Ref.: Resposta ao Pedido de Esclarecimento, referente a Concorrência Eletrônica nº 01/2024

Dúvida Ref.: Concorrência Eletrônica nº 01/2024 – Edital nº 09/2024

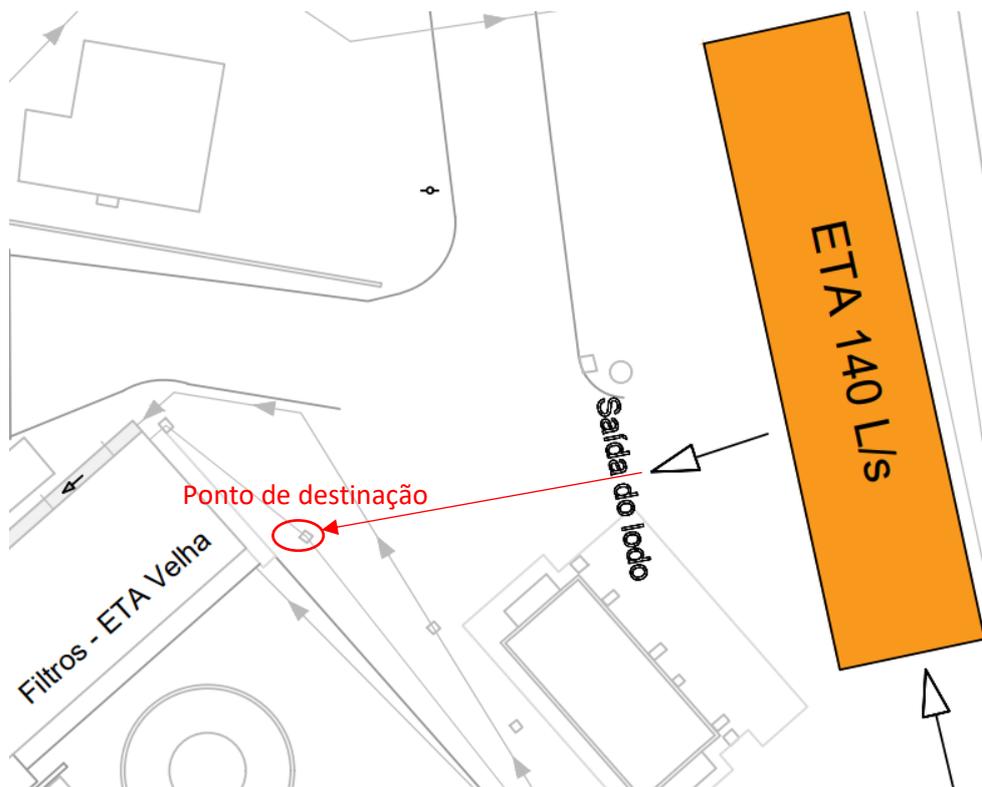
Pergunta 09: Solicitamos validação acerca do ponto de destinação do efluente tratado e local de instalação das bombas de retro lavagem da estação.

Resposta: Entendendo que o termo “efluente tratado” seja referente ao lodo acumulado pelo decantador, o ponto de destinação está locado paralelamente ao local previsto para instalação da ETA, ficando próximo a edificação da ETA existente. No Anexo 6 – Nova ETA Locação, é demonstrado no croqui de locação da ETA uma indicação da saída de lodo, sendo está orientada para interligação a rede já existente da ETA existente e rede interligação será realizada pela contratante.

Referente as bombas de recalque devem ser instaladas opostamente ao lado da saída de lodo, onde há disponibilidade de rede de água e oportunamente locadas em razão dos filtros.
